**AVIS RELATIF A LA PROTECTION
CONTRE LES EVENTUELS EFFETS NOCIFS ET NUISANCES
PROVOQUES PAR LES RAYONNEMENTS NON IONISANTS
GENERES PAR DES ANTENNES EMETTRICES STATIONNAIRES**

Commune : GRACE-HOLLOGNE - Exploitant : ORANGE

Référence exploitant : 027L1_5 / 32027L1_1 / 42027L1_1 / 52037L1_1

Rapport n° 1725 / 2023

Figure 1 : Vue en plan des lieux de séjour et des points de contrôle

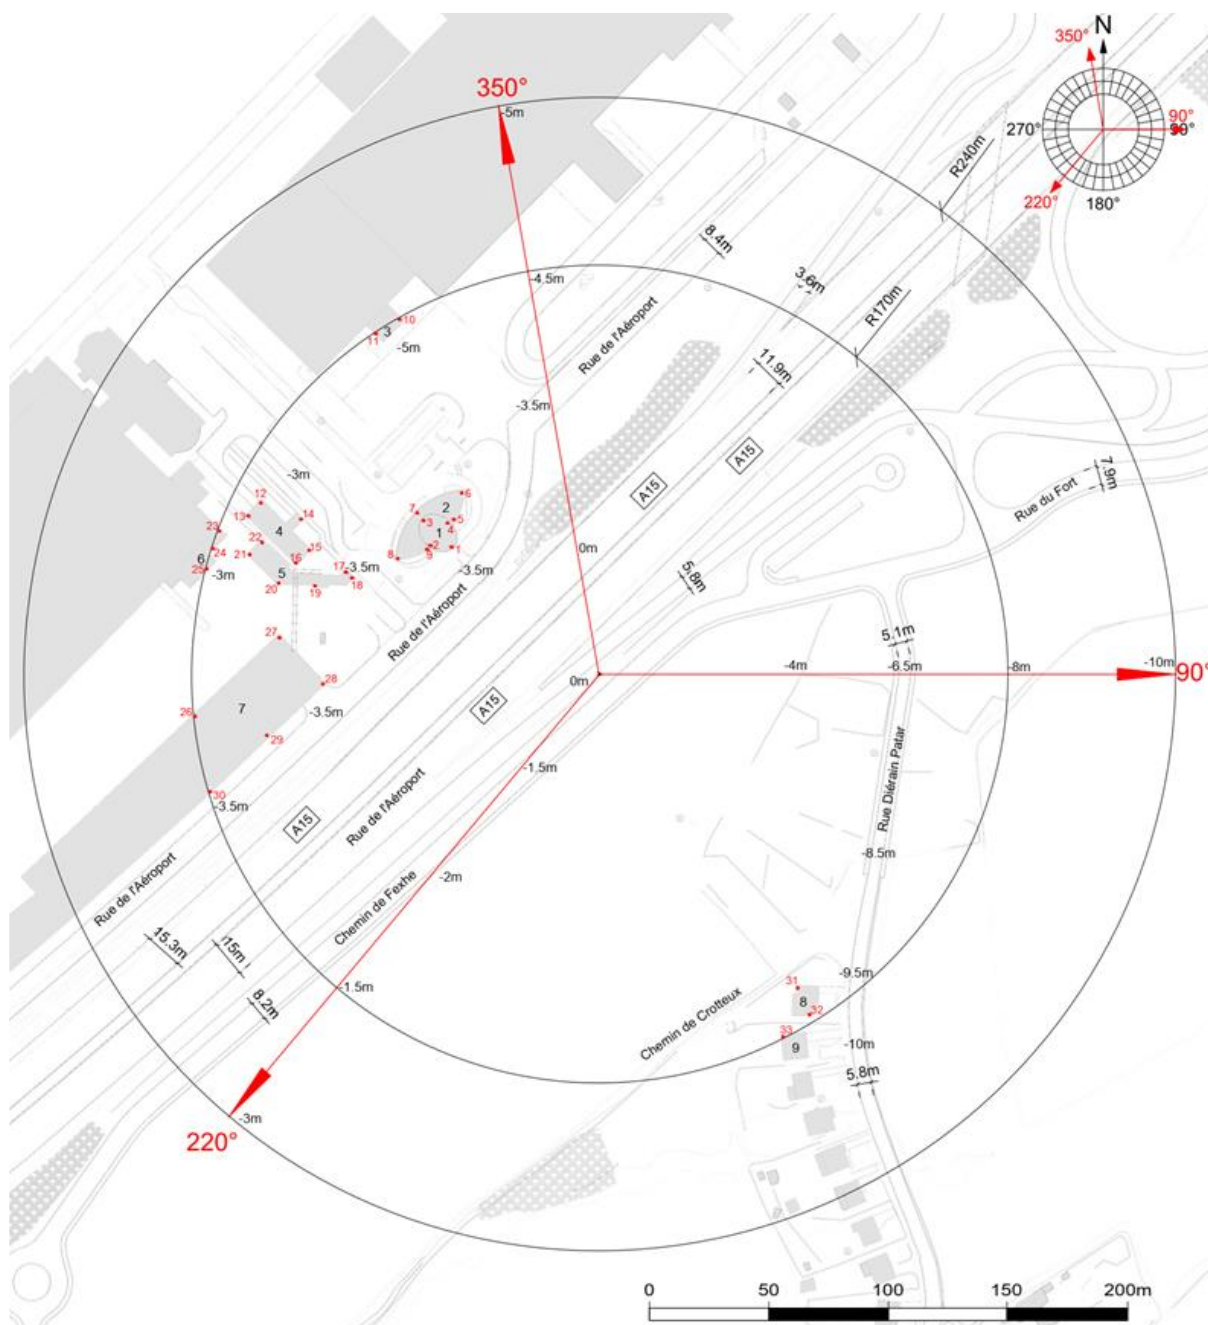
- le numéro du point de contrôle repris sur un des plans de la figure 1;
- le numéro du LS dans lequel se trouve le point de contrôle de la 1^{ère} colonne ;
- l'atténuation d'obstacle prise en compte pour le calcul de l'indice d'exposition dans le LS ;
- le résultat du calcul de l'indice d'exposition.

En ce qui concerne les antennes de l'installation mentionnées dans le tableau 1, la distance maximale à laquelle la limite pourrait être atteinte, à l'extérieur, est égale à 75,5 m. S'il n'y a pas de LS à une distance inférieure, les antennes respectent forcément la limite d'immission.

Dans le cas des LS situés à l'intérieur des bâtiments, une atténuation d'obstacle est prise en compte et il en résulte que la distance maximale à laquelle la limite pourrait être atteinte se réduit à 53,4 m.

Les résultats de l'évaluation décrite au paragraphe 4 indiquent que les antennes émettrices stationnaires de l'installation faisant l'objet du présent avis ne produisent pas, dans un lieu de séjour, un rayonnement électromagnétique maximum supérieur aux limites fixées à l'article 4 du décret.

Figure 2 : Vue en plan des installations d'antennes dans un rayon de 300 mètres autour de l'installation faisant l'objet de la demande d'avis

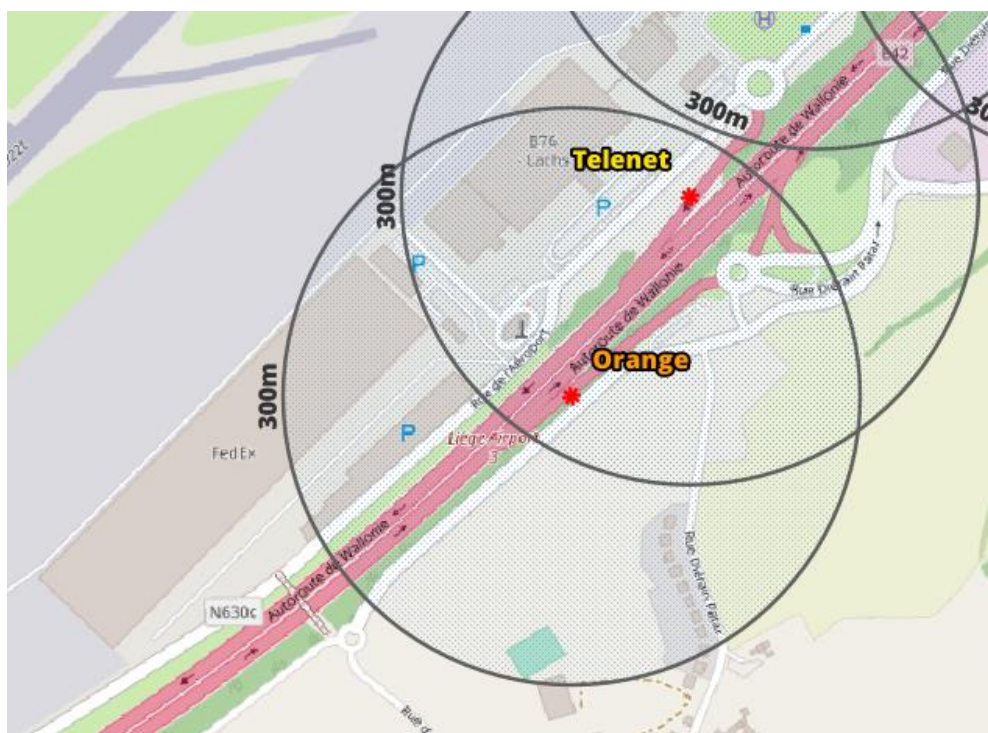
Le plan en projection verticale de la figure 2 indique la localisation des antennes actives éventuelles visées par le décret et situées dans un rayon de 300 mètres autour de l'installation référencée dans le paragraphe 2. Les données de localisation de ces antennes et les avis correspondant sont accessibles via le cadastre en ligne des antennes émettrices stationnaires⁶.

Compte tenu du nombre d'installations localisées dans la figure 2, il apparaît que l'intensité du rayonnement électromagnétique généré, dans les lieux de séjour situés à proximité de l'installation référencée dans le paragraphe 2, par l'ensemble des antennes émettrices stationnaires de l'ensemble des exploitants du même site d'antennes émettrices stationnaires respecte la limite fixée à l'article 4, § 2 du décret.
